**COMMISSION ROYALE DES MONUMENTS ET DES SITES
KONINKLIJKE COMMISSIE VOOR MONUMENTEN EN LANDSCHAPPEN**

Avis* de la C.R.M.S. émis en séance du 13 décembre 2017

Demandes à examiner / Te onderzoeken aanvragen.

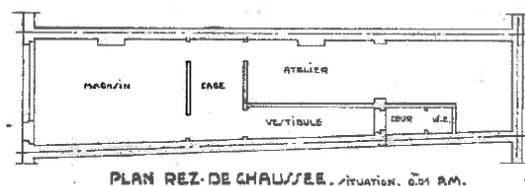
Les relevés de toutes les menuiseries anciennes existantes sont fournis (cf. carnet de détails des menuiseries). Le carnet de plans renseignant l'état sanitaire du bien donne par ailleurs une description succincte de l'état des menuiseries de châssis. Les châssis de la façade avant y sont décrits comme « ne fermant plus, peinture écaillée, bois sec », ceux de la façade arrière comme « présentant des éléments manquants, déformés par le tassement, sciés, totalement dégradés, ne fermant plus ». Idem pour ceux placés dans les mitoyens et donnant sur la cour.

Dans les documents complémentaires, des plans détaillés à l'échelle 1/5 ont été fournis ainsi que le détail des restaurations prévues aux châssis de la façade avant, conservés pour la totalité. Les châssis de la façade arrière seront, quant à eux, tous remplacés par un nouveau modèle à triple frappe et double vitrage. La CRMS souscrit aux restaurations en façade avant et au modèle, de belle facture, proposé en façade arrière mais elle demande d'en revoir la mouluration pour se rapprocher davantage des modèles existants et de ceux de la façade avant. Les détails d'exécution de chacun des châssis de la façade arrière devront être soumis à la DMS pour approbation préalable avant le début des travaux.

Par ailleurs, le dossier n'est pas clair quant au traitement ou aux modèles de remplacement des châssis des soupiroux en façade avant et des châssis des murs mitoyens donnant sur la cour. Pour les soupiroux, les plans de situation projetée du dossier de base les présentent à deux battants tandis que les plans de détail A3 fournis dans le complément d'information montrent des châssis tombants (ou oscillo-battants ?). La CRMS demande de soumettre le choix et les détails des châssis des soupiroux et des murs mitoyens à l'approbation de la DMS.

- Revoir la modénature des nouveaux châssis prévus en façade arrière de sorte qu'ils se rapprochent davantage des existants à remplacer ;
- Préciser les interventions prévues aux châssis des soupiroux et des mitoyens et, en cas de remplacement, soumettre le modèle et les détails de châssis à l'approbation préalable de la DMS ;

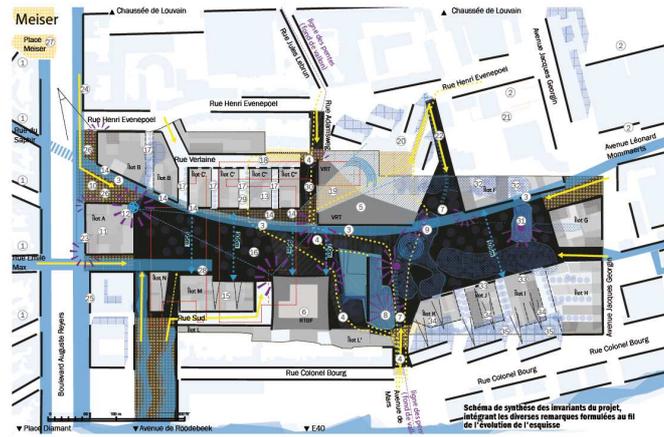
Le schéma suivant est extrait d'un document daté du 07/09/16, à l'occasion d'une réunion relative à l'état d'avancement du projet global, montrant la prise en compte de la problématique Reyers, suite à ce qui précède.

- le lien physique et visuel avec l'avenue Emile Max, voirie de 24 m ;
- le lien physique et visuel avec la rue du Saphir, voirie de 15 m.
